# 実施計画2章2.32 5・6号機 電源系統設備 における補足説明について

2020年3月4日  
東京電力ホールディングス株式会社

# 実施計画Ⅲ第2編 見直し

補正内容説明資料

# 1. 電源車による電源供給対象の見直しに伴う補正申請について

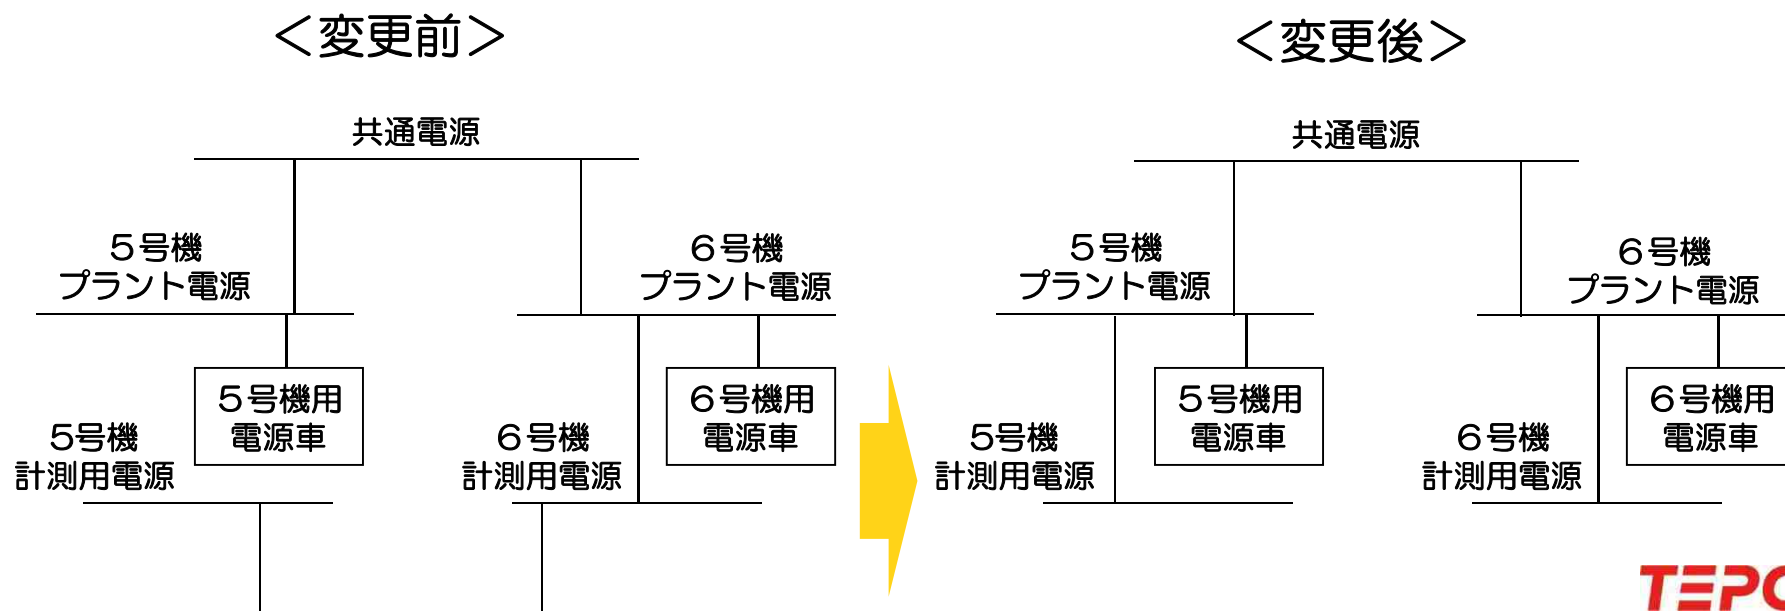
5号機計測用電源については、6号機用の電源車からの供給計画としていたが、5号機用の電源車からの供給へ見直しを実施する。

5号機計測用電源は、6号機計測用電源設備からの電源供給としていた。  
本電源ケーブルについて、恒久的なルートに見直すため、電源供給元について見直しを実施する。

5号機	
対象負荷	負荷容量
復水移送ポンプ*1	30kW (約36kVA)
直流125V充電器盤	33kVA
直流250V充電器盤	86kVA
No.1通信用充電器盤	22kVA
照明用分電盤	35kVA
交流120/240V計測用電源	50kVA
	合計：約262kVA

6号機	
対象負荷	負荷容量
復水移送ポンプ*1	45kW (約60kVA)
直流125V充電器盤	75.5kVA
直流250V充電器盤	98.5kVA
P H S 分電盤	15kVA
照明用分電盤	50kVA
交流120/240V計測用電源	50kVA
	合計：約349kVA
